## 質 疑 応 答 書

工事名            仙台市役所本庁舎整備第1期 建築工事

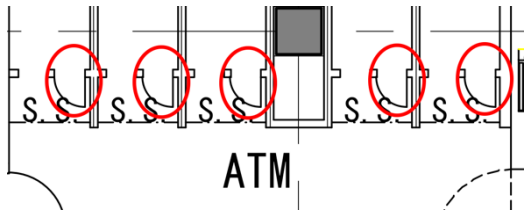
<p>バル-10 の記載がありますが、構造図では-190 とくい違います。構造図を正と考え、鋼製床組を見込むと考えて宜しいでしょうか。ご指示ください。</p> <p>(A-008. A-077. S-111)</p>	
質 問 事 項	回 答
<p>R 階附室・通路について、仕上表壁仕上にて仕上表・平面詳細図・矩計図で下記の通りくい違います。平面詳細図を正として EP と考えて宜しいでしょうか。ご指示ください。</p> <ul style="list-style-type: none"> <li>・仕上表:ビニルクロス</li> <li>・平面詳細図:EP</li> <li>・矩計図:EP-Si</li> </ul> <p>(A-008. A-056. A-077)</p>	<p>よろしいです。</p>
<p>15 階傍聴ホールについて、天井伏図にて窓際 CH=8700 の記載がありますが、矩計図では CH=4200 とくい違います。矩計図を正と考えて宜しいでしょうか。ご指示ください。</p> <p>(A-054. A-142)</p>	<p>X3-X5 間は 14 階からの吹き抜けのため、CH8700 となります。</p>
<p>15 階 ELV ホールについて、仕上表にて天井高さ CH=3000 の記載がありますが、展開図では CH=2700 とくい違います。仕上表を正と考えて宜しいでしょうか。ご指示ください。</p> <p>(A-008. A-159-12)</p>	<p>よろしいです。</p>
<p>1 階 ATM について、平面図下図赤線内に扉の記載がありますが、建具案内図で建具の図示がありません。ATM 工事と考えて宜しいでしょうか。ご指示ください。</p> <p>(A-014.161-3)</p>	<p>よろしいです。</p>

<p>上記質疑の扉横に開口があります。壁開口として三方枠を計上して宜しいでしょうか。三方枠の場合、開口サイズ、開口枠仕様をご指示ください。(A-014.161-3)</p>	<p>別途工事としてください。</p>

特記事項	石本建築事務所・千葉学建築計画事務所設計共同企業体 株式会社石本建築事務所 一級建築士事務所 東京都知事登録 第793号 東京オフィス管理建築士 一級建築士 大臣登録 第341994号 中山 貴	仙台市都市整備局公共建築住宅部営繕課	工事名称 仙台市役所本庁舎整備第1期 建築工事	設計番号 -
	設計年月日 令和5年 月 日	図面名称 1階諸具案内図	縮尺 A1:1/200 A3:1/400	図面番号 A-161-3

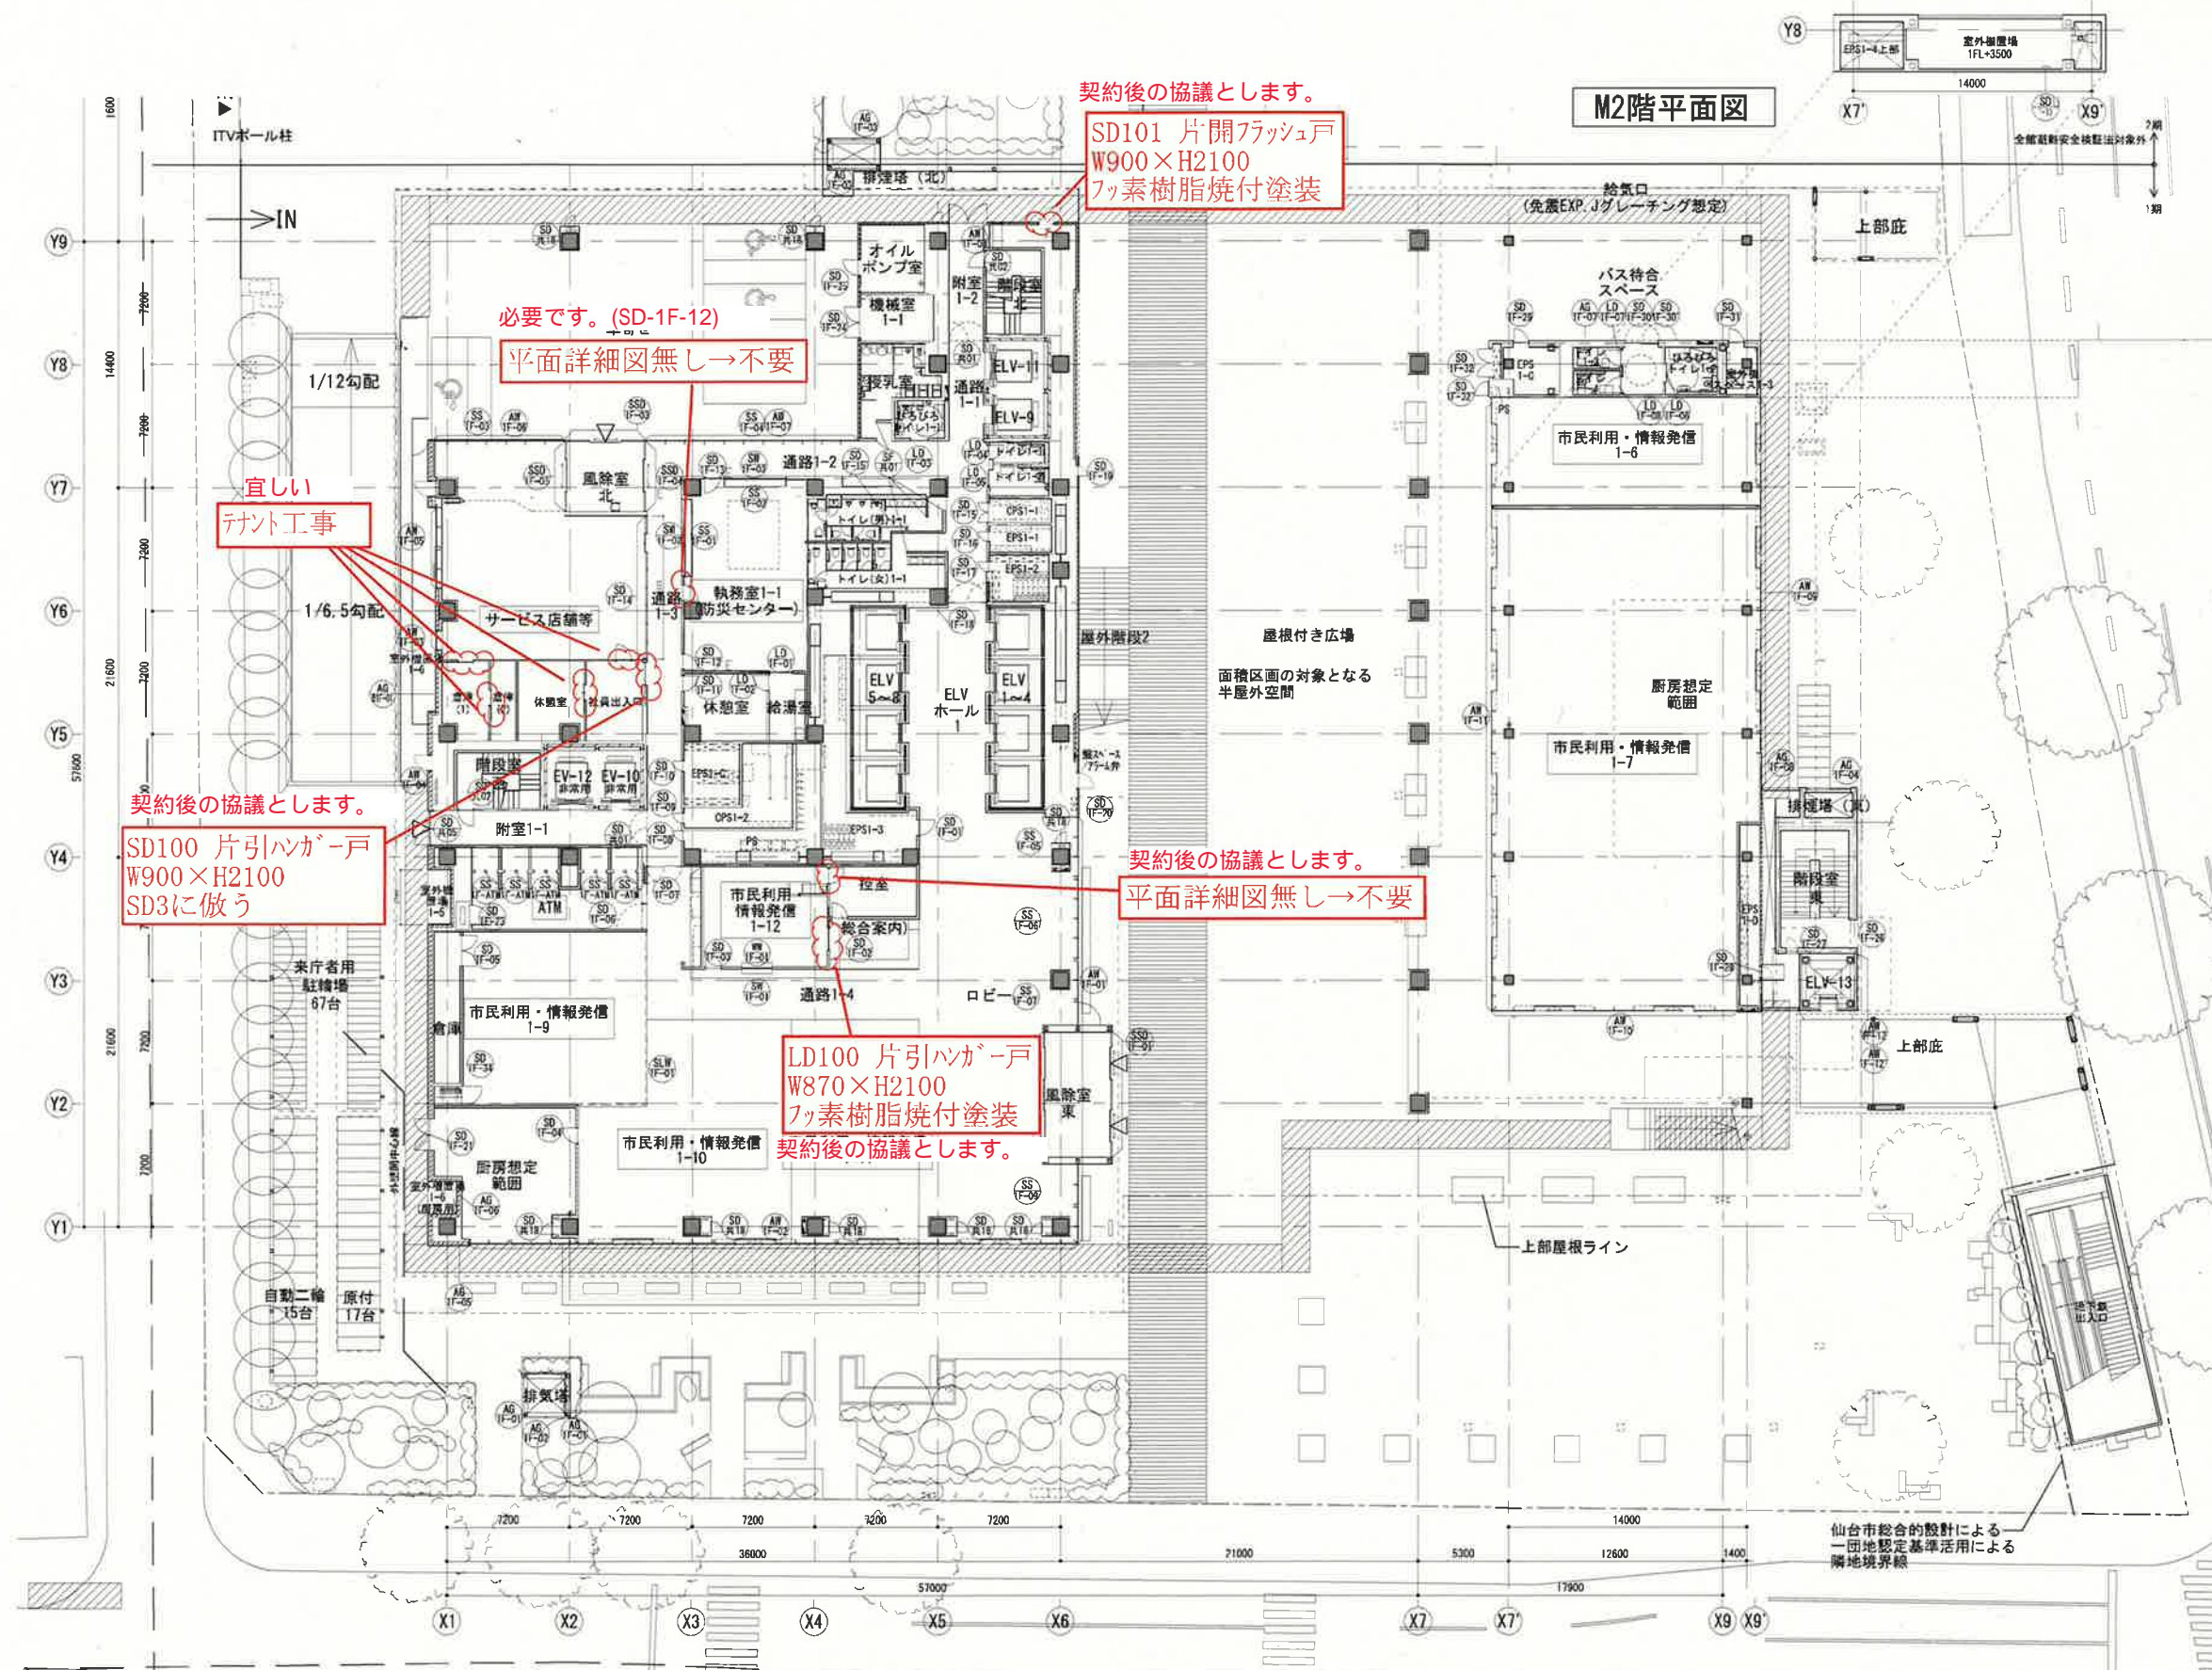
<p>(A-092. 161-3)</p>	
<p>建具案内図において、SS1F-05～07・09の符号がAW1F-01内側に記載がありますが、平面詳細図に取付位置の記載がありません。W寸法から下図赤線部に付くと考えて宜しいでしょうか。その場合、ガイドレールは壁及び柱周囲アルミハネに埋込みと考えると宜しいでしょうか。ご指示ください。</p>  <p>(A-092. 161-3)</p>	<p>よろしいです。</p>
<p style="text-align: center;">質 問 事 項</p>	<p style="text-align: center;">回 答</p>
<p>S1階建具案内図風除室東(X6/Y2)にSS1F-08がありますが、平面詳細図やSSD詳細図に取付位置の記載がありません。下図赤線部に付くと考えて宜しいでしょうか。その場合、ガイドレールは壁に埋込みと考えると宜しいでしょうか。ご指示ください。</p>	<p>取付位置は質問のとおりです。ガイドレールは露出となります。 ※高さ方向の取り付け位置は風除室東の屋根上部になります。</p>

特記事項	石本建築事務所・千葉学建築計画事務所設計共同企業体 株式会社石本建築事務所 一級建築士事務所 東京都知事登録 第793号 東京オフィス管理建築士 一級建築士 大臣登録 第341994号 中山 貴	仙台市都市整備局公共建築住宅部営繕課 設計年月日 令和5年 月 日	工事名称 仙台市役所本庁舎整備第1期 建築工事 図面名称 14階・15階建具案内図 縮尺 A1:1/200 A3:1/400	設計番号 図面番号 A-161-11
------	---	--------------------------------------	---	-----------------------

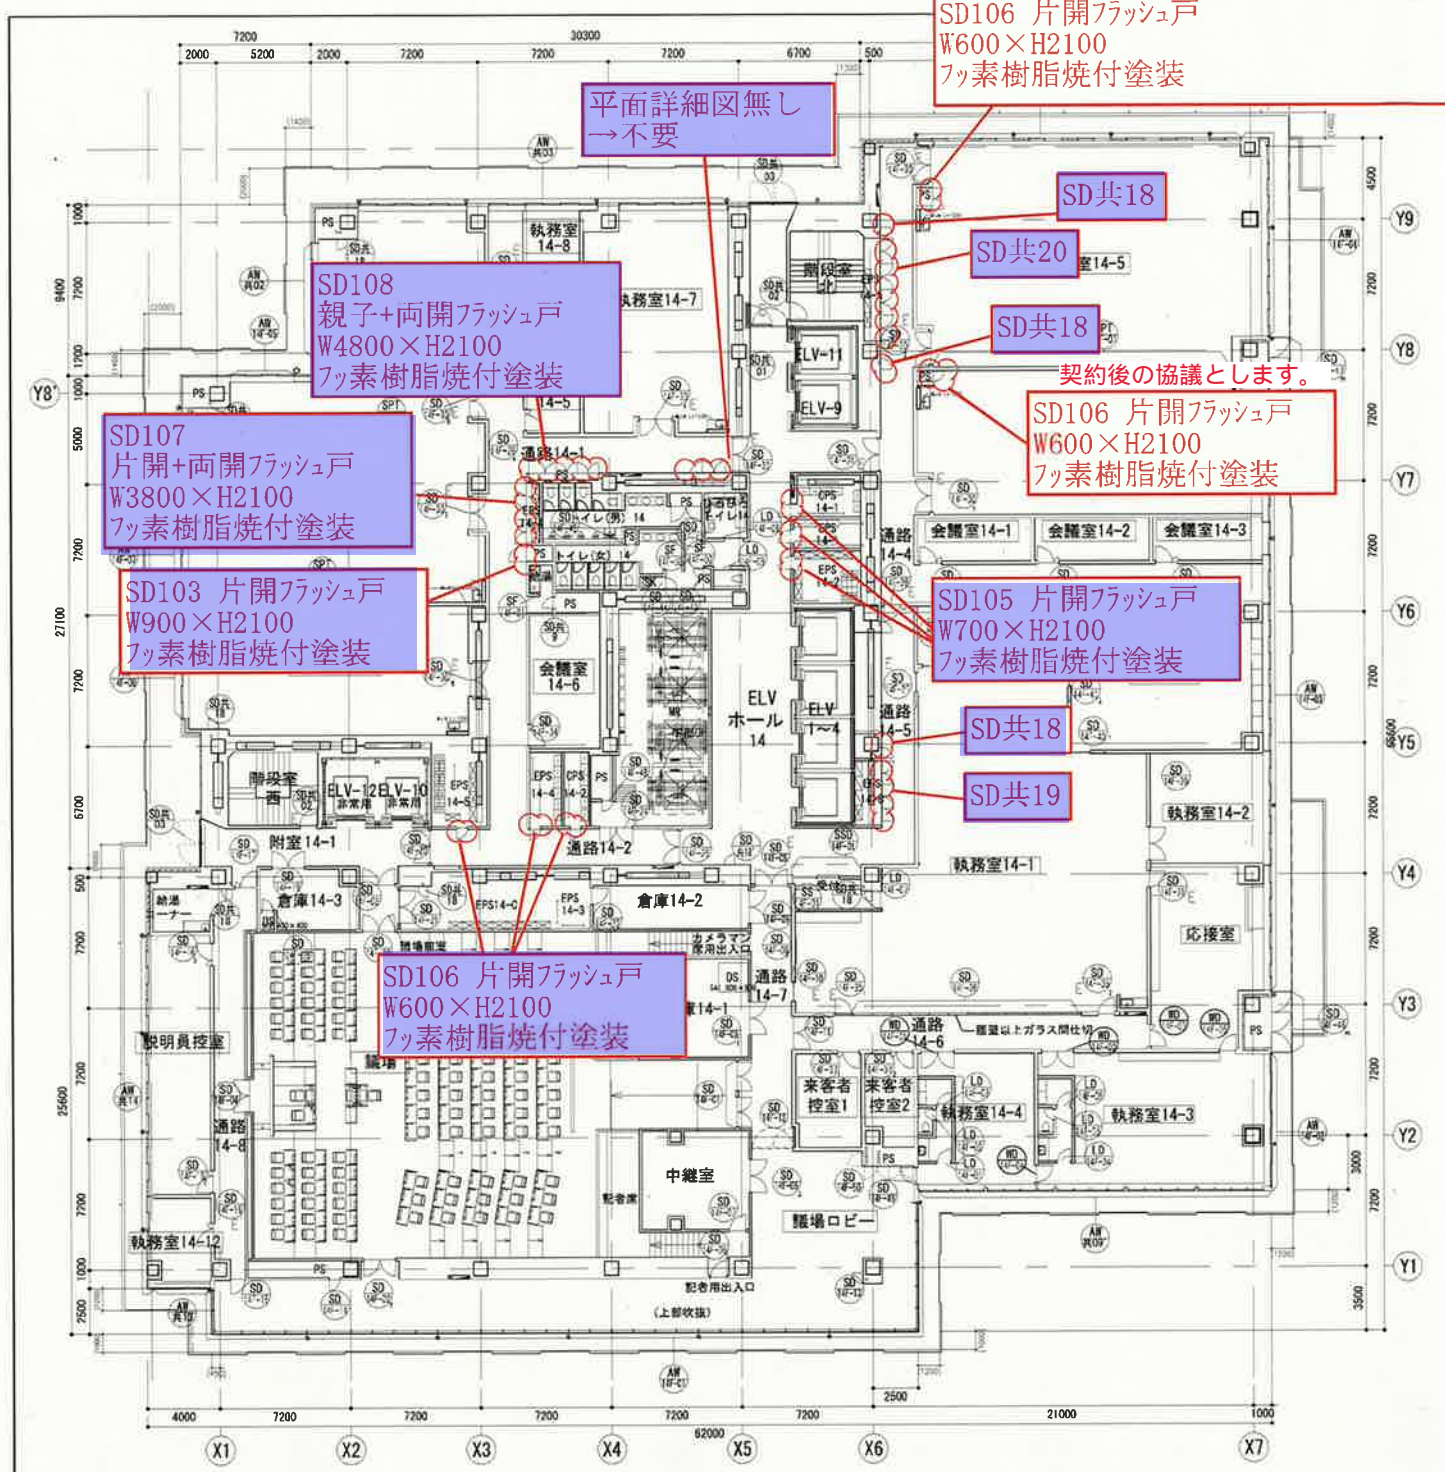
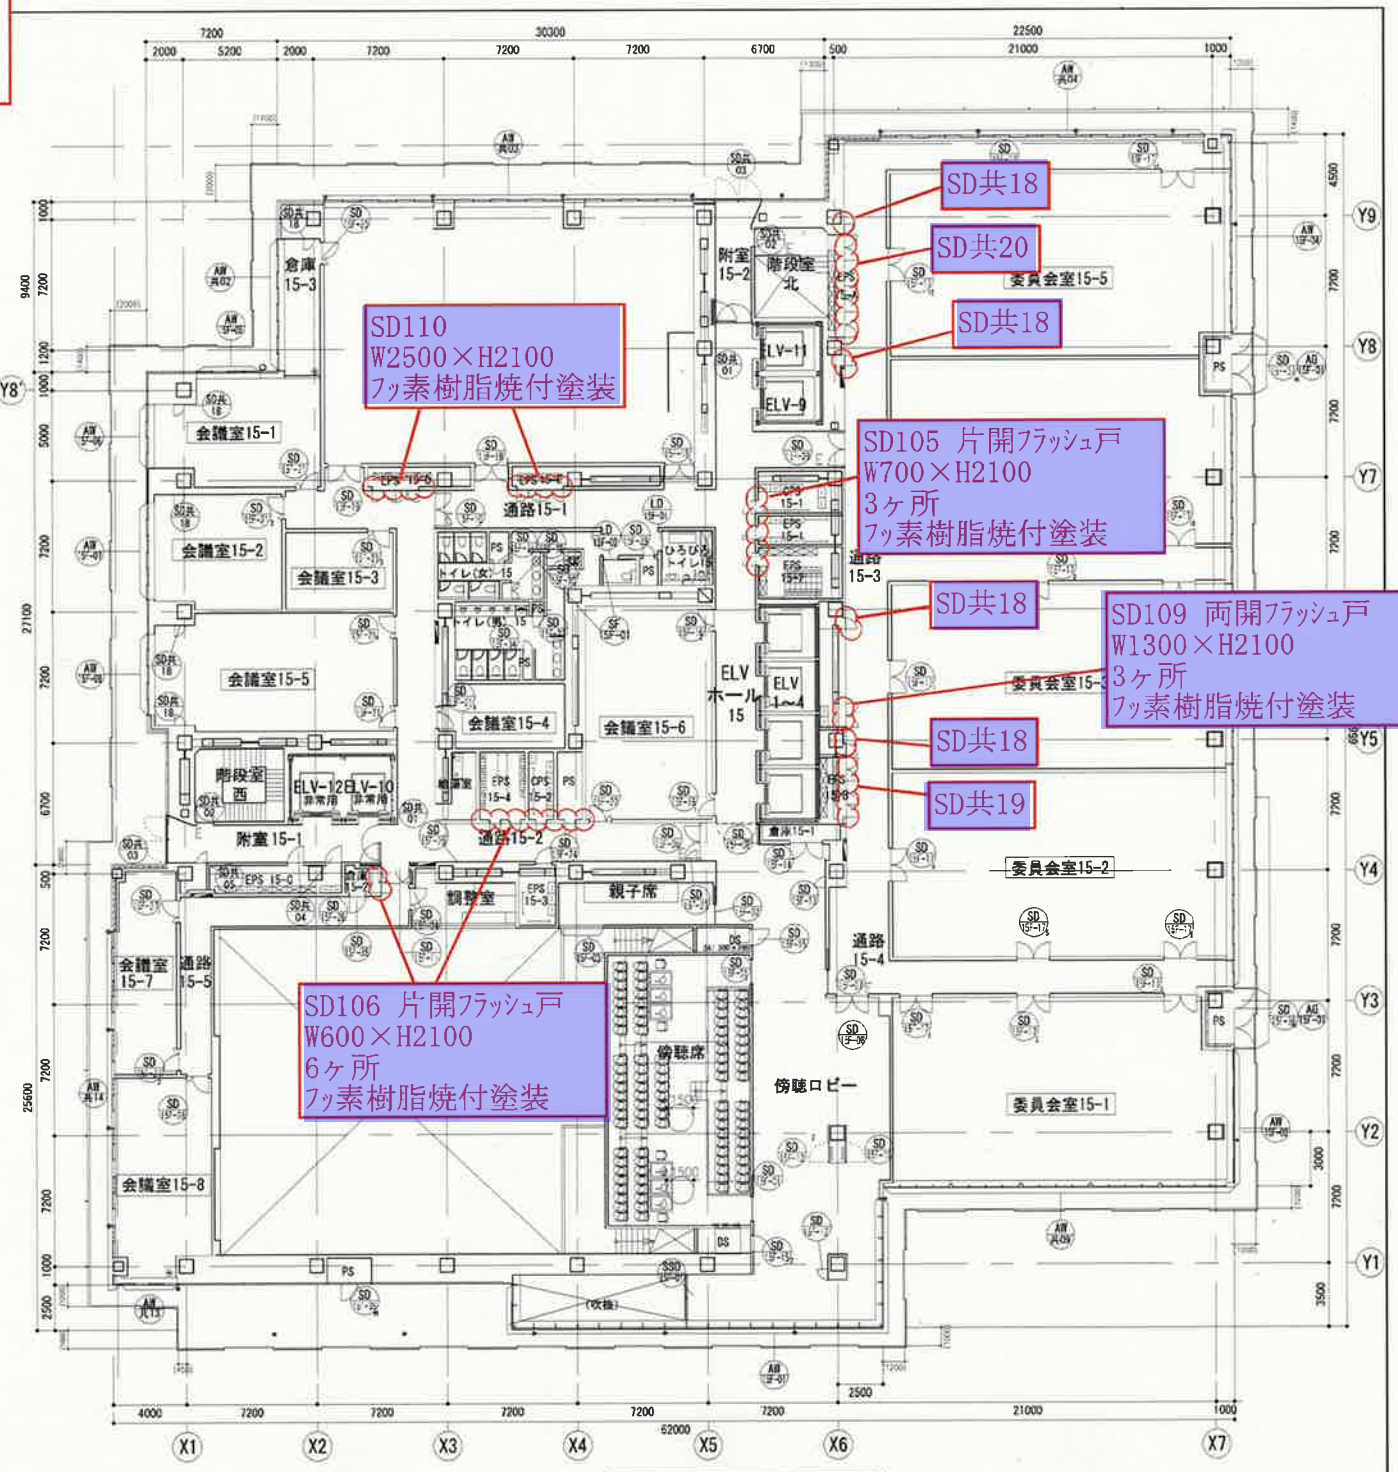
平面詳細図だと片開→平面詳細図正  
SD106 片開フラッシュ戸  
W600×H2100  
フッ素樹脂焼付塗装

平面詳細図無し  
→不要

契約後の協議とします。
